Dodatek č. 1 ke Smlouvě o dílo č. 0044/0/OPRI/21
uzavřený podle ustanovení § 2586 a násl. zákona č. 89/2012 Sb., občanský zákoník,
v platném znění (dále jen „občanský zákoník“)

- 2.1.** Výše uvedené smluvní strany uzavřely dne 09. 09. 2021 Smlouvu o dílo č. 0044/0/OPRI/21 na realizaci díla v rámci veřejné zakázky na stavební práce s názvem „**Stavební úpravy objektu Elišky Peškové 333/7, Praha 5**“ (dále jen „Smlouva“) a objednatel se zavázal za toto dílo uhradit sjednanou cenu ve výši 37 315 250,- Kč bez DPH, tj. 42 912 537,50,- Kč vč. DPH.

ZMĚNOVÝ LIST STAVBY

Stavba: **Stavební úpravy objektu Elišky Peškové 333/7, Praha 5**

Změnový list č. 1

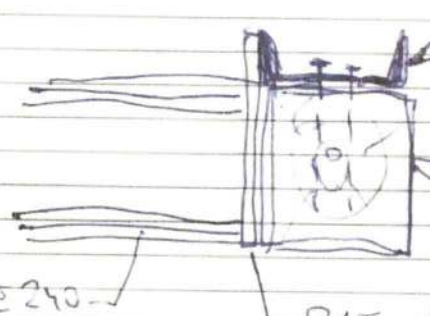
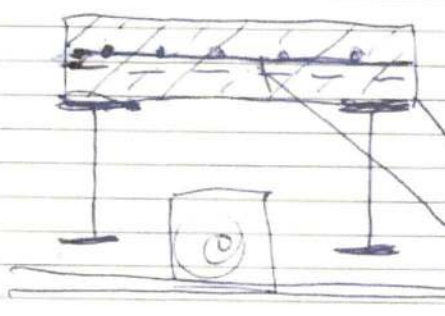
Stavební oddíl: Zámečnické konstrukce	Část:																														
Popis změny: Po obnažení záklopu stropu krovu byly zjištěny kolidující výměny u komínů. Zároveň byly zjištěny stropní a podhledové trámy v kolizi s nově navrženými I profily. Změna je vyvolána nově zjištěnými skutečnostmi v průběhu výstavby a nebylo ji možno předpokládat.																															
Zdůvodnění změny: Navrženo ADS viz. Zápis ve stavebním deníku ze 7.12.2021. (Příloha č. 1), projektová dokumentace (Příloha č. 2)																															
Posouzení změny - autorský dozor projektanta: Požadovaná změnová dokumentace byla provedena a předána stavbě																															
Posouzení změny - technický dozor TDI souhlasí s vydáním ZL v aktuální podobě.

Datum	Denní záznamy stavby
17.12.	ZÁPIS STATIKA:
	1. PO UBVÁŽENÍ: POUŽITÝ PŮDY BYLY ZJIŠTĚNY KOLIZNÍ VÝMĚNY U KOTVÍCÍ.
	NÁVRH ÚPRAVY U VÝMĚNY:
	 ZESÍLENÍ VÝMĚNY U 200 + LUTY $\phi 8/200$ d' 300 mm IPE 240 P45 - PRO PŘIVÁZOVÍ IPE 240 SVARÝ TL. 8 mm KOTVICOVÁ VÝMĚNA
	2. ZAJIŠTĚNÍ PRŮCHVÝ NA 2x IPE 240 V MÍSTĚ RÁKOSNÍKY:
	 120 TR. PL. sít $\phi 8/100 \times 130$ L. KOSTA (TEL. 222320573)

IGLÚ+ H14

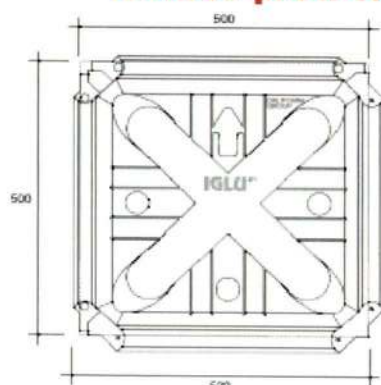
Stavební oddíl: Vodorovné konstrukce		Část:																																									
Popis změny: Narovnání skutečných výměr. Skladby podlahy nad terénem P.01m, P.01s, P.02s, P.02m, P.03, P.04 je i pod předstěnami nikoliv pouze v ploše místnosti. Přepočet skladeb podlahy nad terénem P.01m, P.01s, P.02s, P.02m, P.03, P.04. Příloha č.1 - přepočet dle jednotlivých skladeb Příloha č.2 - technický list Iglu desky H14																																											
Zdůvodnění změny: ZL č.2 uvádí do souladu výkresovou dokumentaci a výkaz výměr.																																											
Posouzení změny - autorský dozor projektanta: V pd bylo uvažováno dle výše uvedeného popisu, ale výkaz výměr s tím nepočítal vícepráce jsou oprávněné																																											
Posouzení změny - technický dozor TDI souhlasí s vydáním ZL v aktuální podobě. Důvodem je dopočet chybějícího množství prací ve výkazu výměr.

Příloha č.1 - zakreslení pozice a umístění dveří D13

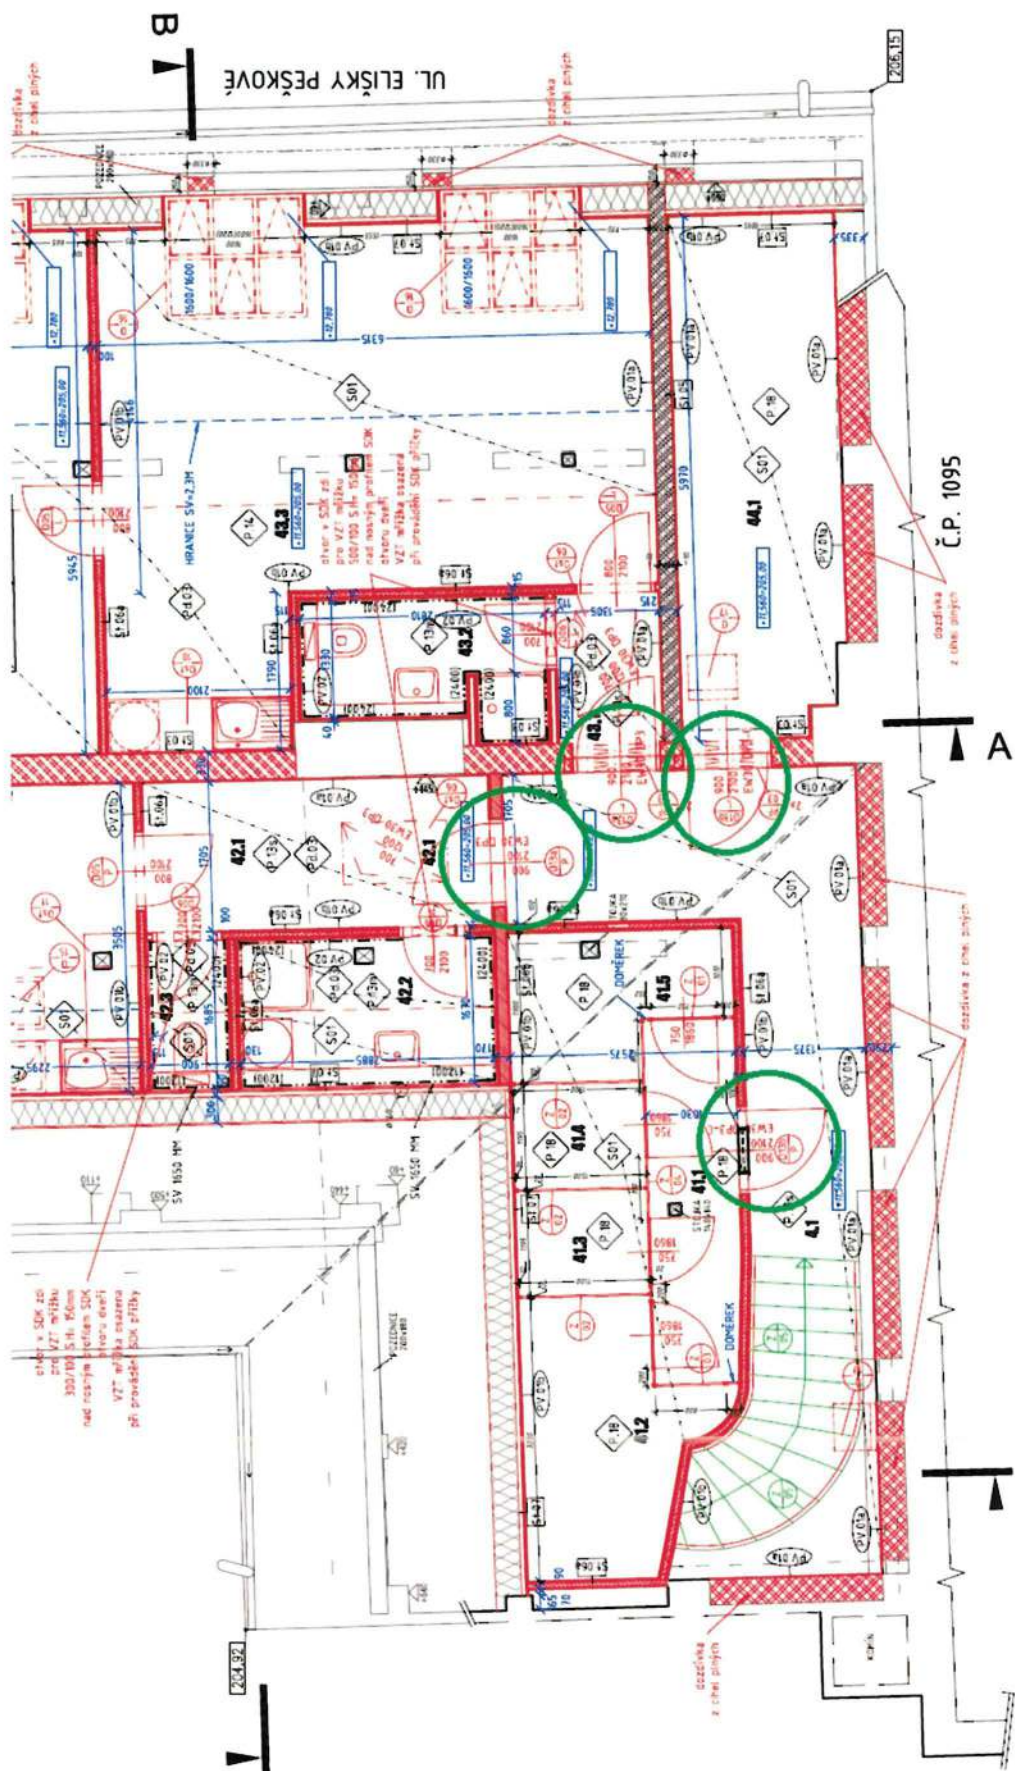
Stavební oddíl: Truhlářské práce		Část:																									
Popis změny: Při revizi výkazu výměr a projektové dokumentace byli sjednocené výměry za provedené práce a dodávku materiálu dle skutečnosti.																											
Zdůvodnění změny: Doplnění dveří do m.č.41.1, 44.1, 43.1, 42.1.																											
Posouzení změny - autorský dozor projektanta: Výkaz výměr nebyl v souladu s PD																											
Posouzení změny - technický dozor TDI souhlasí s vydáním ZL v aktuální podobě, neboť napravuje nesoulad v projektové dokumentaci a dopočítává chybějící položky do výkazu výměr.																											
Dopady:

Příloha č.1 - zobrazení vybourané části nadpraží okna do m.č.23.4

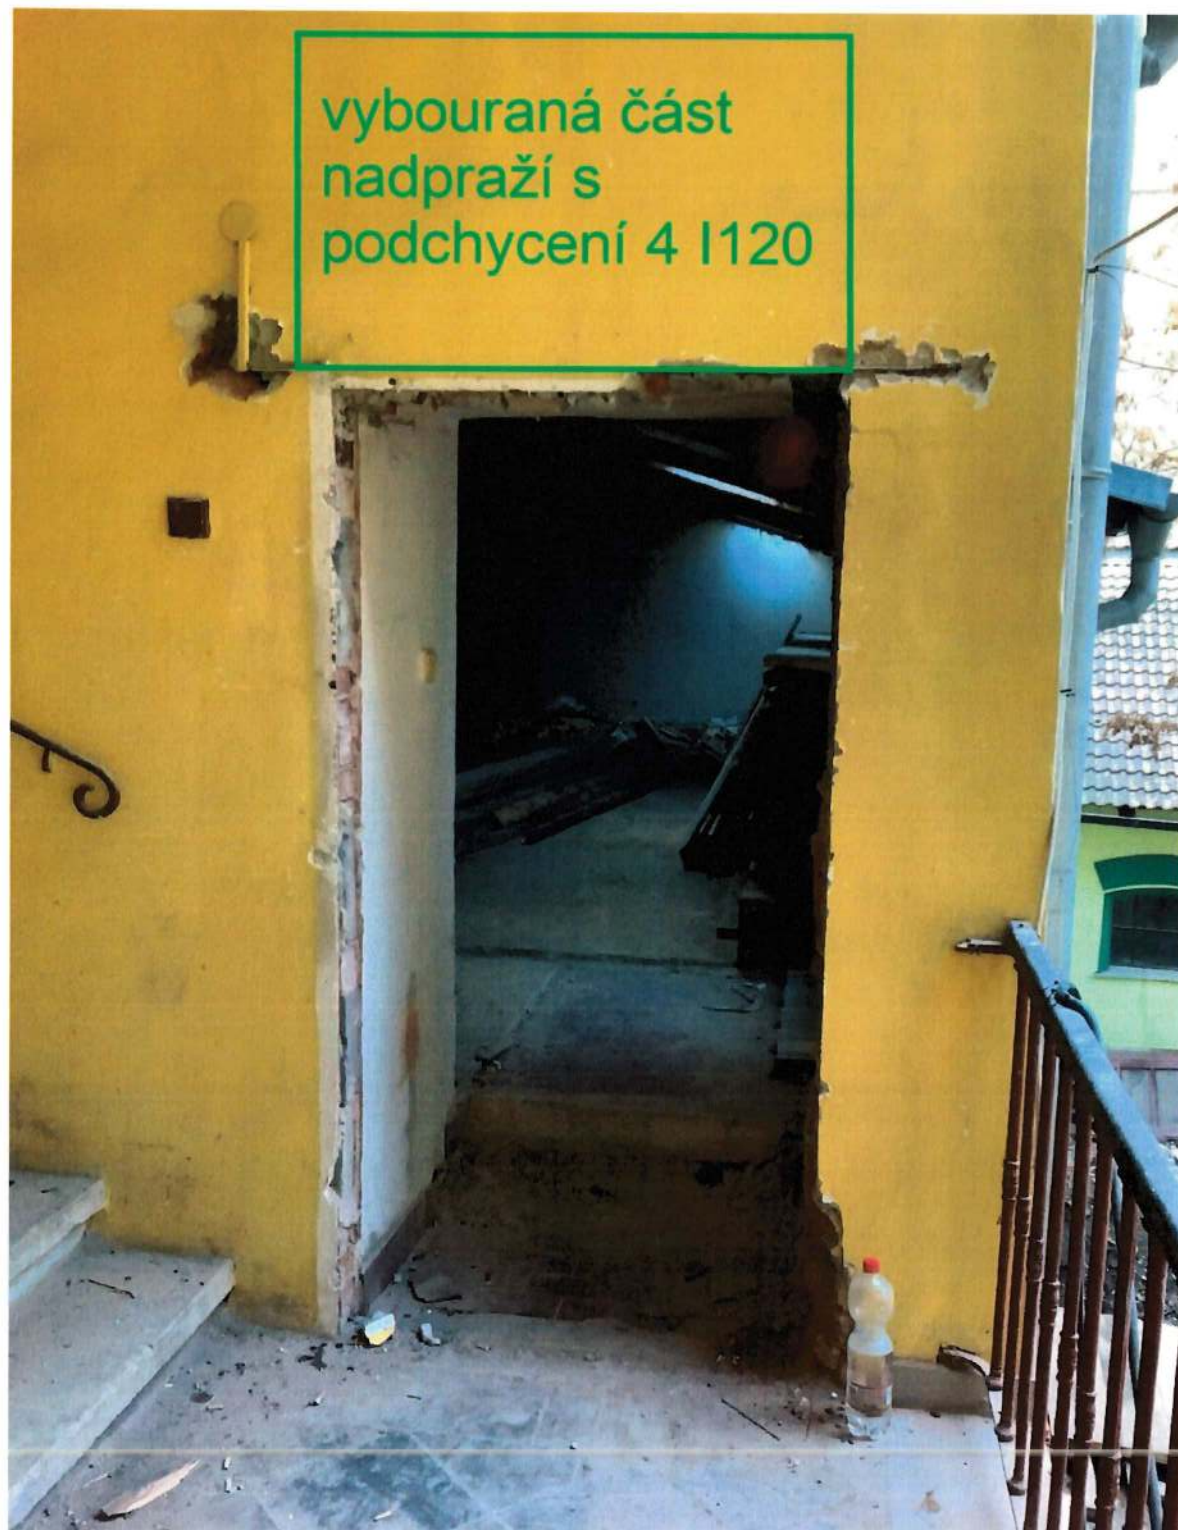
Stavební oddíl: Bourání	Část:																														
Popis změny: Stavební úpravy otvorů a změna výplní otvorů dle zjištěných skutečností na stavbě. Zvýšení nadpraží okna do m.č.23.4 tak, aby horní hrana lícovala s ostatními otvory na pavlači 2.NP a okno bylo v souladu s PD - viz. Foto příloha č.1. Požadavek na zvýšení nadpraží dveří do m.č.24.1 dle požadavků investora včetně statického zajištění dle bodu 15.1 z KD dne 1.2.2022.																															
Zdůvodnění změny: Požadavek investora na sjednocení výšky dveří a oken viz. Zápis z KD ze dne 1.2.2022 bod 15.1.																															
Posouzení změny - autorský dozor projektanta: Ano s výše zmíněnými skutečnostmi souhlasím																															
Posouzení změny - technický dozor TDI souhlasí s vydáním ZL v aktuální podobě. Skutečná výška stávajícího nadpraží byla zjištěna až v průběhu výstavby a projektant toto nemohl předpokládat, ani lépe ověřit.
